Vysvětlení Zadávací dokumentace

Veřejná zakázka: **„Orel, zklidnění dopravy na úseku silnice II/358“**, veřejná zakázka na stavební práce zadávaná ve zjednodušeném podlimitním řízení, zahájená dne 20.6.2023 na profilu Zadavatele.

Zadavatel: **Správa a údržba silnic Pardubického kraje**
Sídlo: Doubravice 98, 533 53 Pardubice
IČ: 00085031
Zastoupen: Ing. Miroslavem Němcem, ředitelem

Obr. 5: Schéma objíždné trasy

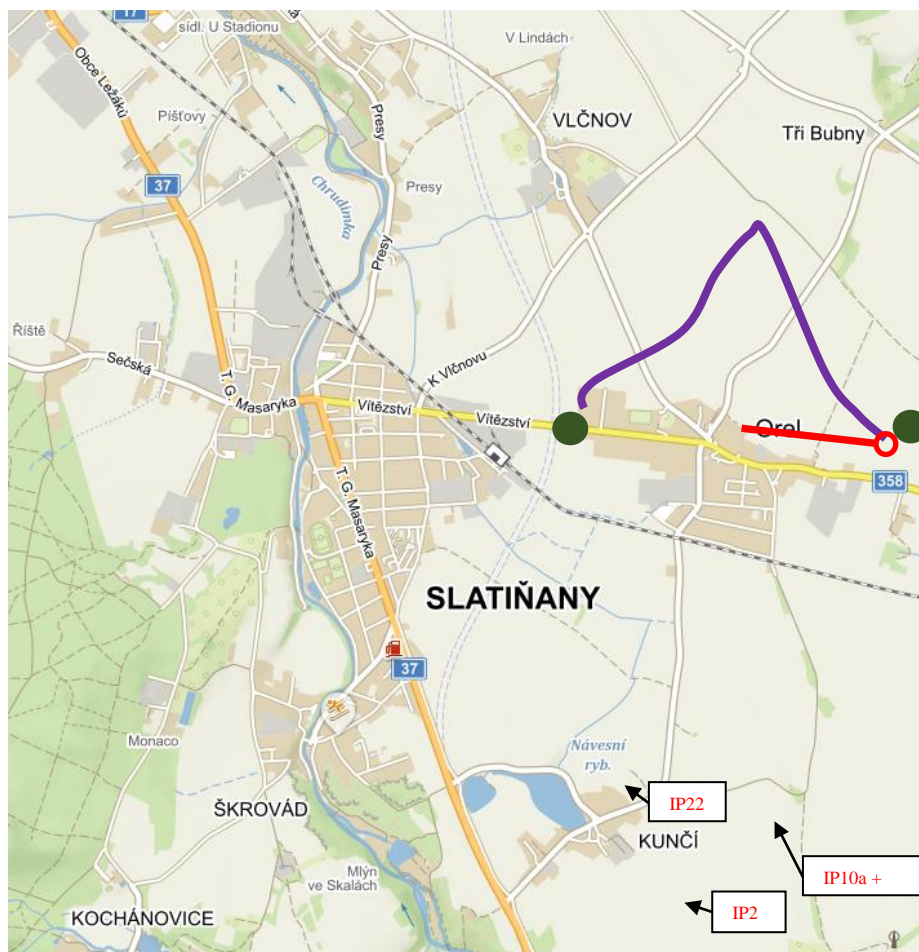
Z projektové dokumentace není zřejmé, jakým způsobem investor požaduje provádění stavebních prací. Žádáme o doložení projektu ZOV včetně výkresů dopravně inženýrských opatření.

Zevrubně je organizace výstavby popsána v odstavci č. 8 – Zásady organizace výstavby, přílohy A+B – Průvodní a souhrnná technická zpráva.

Dle této zprávy se předpokládá, že během rekonstrukce silnice II/358 bude část komunikace, od okružní křižovatky po konec obce ve směru na Slatiňany, uzavřena po

veřejnost. Vstup na staveniště bude povolen pouze místním residentům a integrovanému záchrannému systému. Stavební místo bude po dobu výstavby uzavřeno z obou stran pomocí Z2 – Zábrany pro označení uzavírky s dopravní značkou B1 – Zákaz vjezdu všech vozidel s dodatkovou značkou E13 – Text nebo symbol (MIMO DOPRAVNÍ OBSLUHY). Tato uzavírka bude umístěna i na silnici III/35825 ze směru od Kunčích.

Okružní křižovatka bude prováděna ve dvou fázích, na polovičky, a bude přes ni zachován průjezd ve směru na Chrudim a na Chrast. Průjezd přes OK bude řízen světelnými signály.

Během výstavby dojde k uzavření silnice II/358 v předmětném úseku na dobu cca 5 měsíců.

Celková objízdná trasa bude vedena přes okružní křižovatku u obce Vlčnov po silnicích č. III/3589 a III/3582 z obce Orel do obce Slatiňany. Na objížďku bude upozorněno dopravními značkami IS 11a – Návěst před objížďkou. Umístění značek je zřejmé z obrázku č. 1 – Schéma objízdné trasy. Na DZ bude uvedeno, že je silnice II/358 v obci Orel uzavřena. Na značkách bude uvedena délka objížďky 2,5 km. Objízdná trasa bude vyznačena pomocí dopravních značek IS 11c – Směrová tabule. Ty budou umístěny na každém křížení.

V obci Kunčích bude umístěna dočasná dopravní značka IP10a (Slepá pozemní komunikace) s dodatkovou tabulkou E3a (Vzdálenost – 2 km). Před napojením silnice III/35825 a III/3588 na silnici I/37 bude umístěna dopravní značka IP22 (Změna místní úpravy) s textem „SILNICE II/358 V OBCI OREL UZAVŘENA“.

Obr. 5: Schéma objízdné trasy

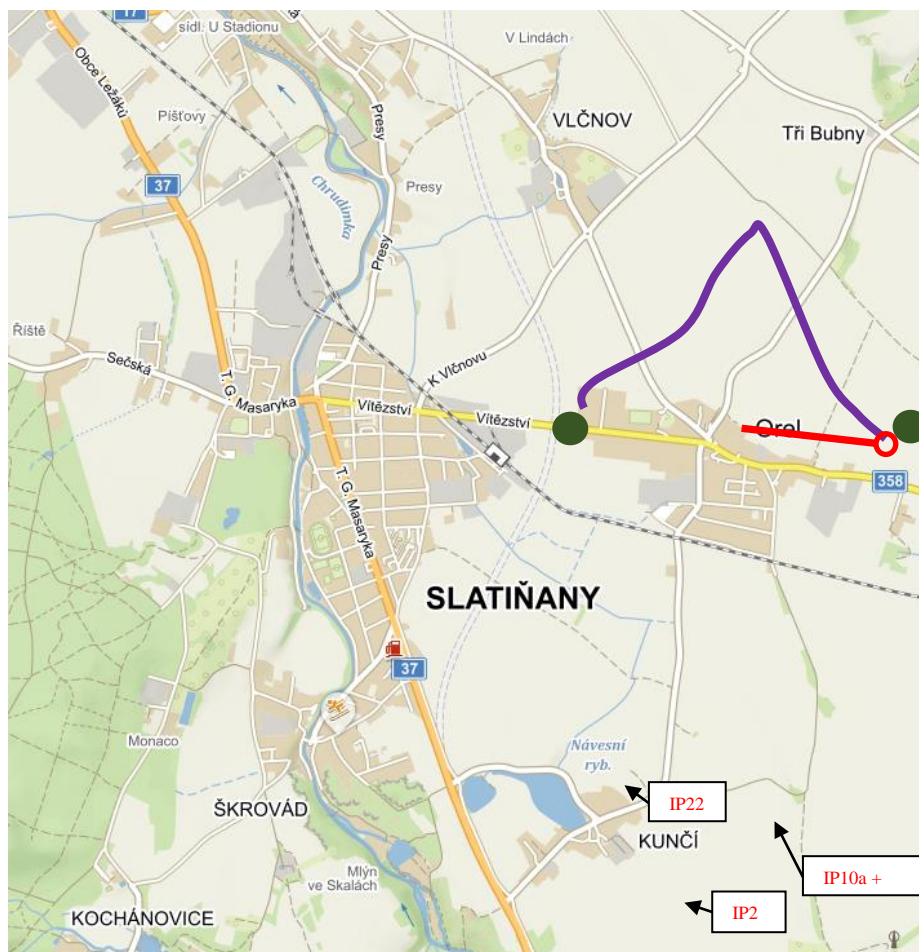
SO 181 Dopravně – inženýrská opatření Vzhledem k charakteru stavebních prací a zároveň k potřebě dodržení BOZP je zřejmé, že stavební práce nelze provádět bez uzavírky, ale v zadávací PD chybí výkresová a textová část SO 181(DIO) tak, aby bylo zřejmé kudy povedou předem projednané objízdné trasy po dobu výstavby jednotlivých etap. Žádáme doplnit, případně upravit výkaz výměr SO 181.

Zevrubně je organizace výstavby popsána v odstavci č. 8 – Zásady organizace výstavby, přílohy A+B – Průvodní a souhrnná technická zpráva.

Dle této zprávy se předpokládá, že během rekonstrukce silnice II/358 bude část komunikace, od okružní křižovatky po konec obce ve směru na Slatiňany, uzavřena pro veřejnost. Vstup na staveniště bude povolen pouze místním residentům a integrovanému záchrannému systému. Stavební místo bude po dobu výstavby uzavřeno z obou stran pomocí Z2 – Zábrany pro označení uzavírky s dopravní značkou B1 – Zákaz vjezdu všech vozidel s dodatkovou značkou E13 – Text nebo symbol (MIMO DOPRAVNÍ OBSLUHY). Tato uzavírka bude umístěna i na silnici III/35825 ze směru od Kunčí.

Okružní křižovatka bude prováděna ve dvou fázích, na polovičky, a bude přes ni zachován průjezd ve směru na Chrudim a na Chrast. Průjezd přes OK bude řízen světelnými signály.

Během výstavby dojde k uzavření silnice II/358 v předmětném úseku na dobu cca 5 měsíců.

Celková objízdná trasa bude vedena přes okružní křižovatku u obce Vlčnov po silnicích č. III/3589 a III/3582 z obce Orel do obce Slatiňany. Na objížďku bude upozorněno dopravními značkami IS 11a – Návěst před objížďkou. Umístění značek je zřejmé z obrázku č. 1 – Schéma objízdné trasy. Na DZ bude uvedeno, že je silnice II/358 v obci Orel uzavřena. Na značkách bude uvedena délka objížďky 2,5 km. Objízdná trasa bude vyznačena pomocí dopravních značek IS 11c – Směrová tabule. Ty budou umístěny na každém křížení.

V obci Kunčí bude umístěna dočasná dopravní značka IP10a (Slepá pozemní komunikace) s dodatkovou tabulkou E3a (Vzdálenost – 2 km). Před napojením silnice III/35825 a III/3588 na silnici I/37 bude umístěna dopravní značka IP22 (Změna místní úpravy) s textem „SILNICE II/358 V OBCI OREL UZAVŘENA“.
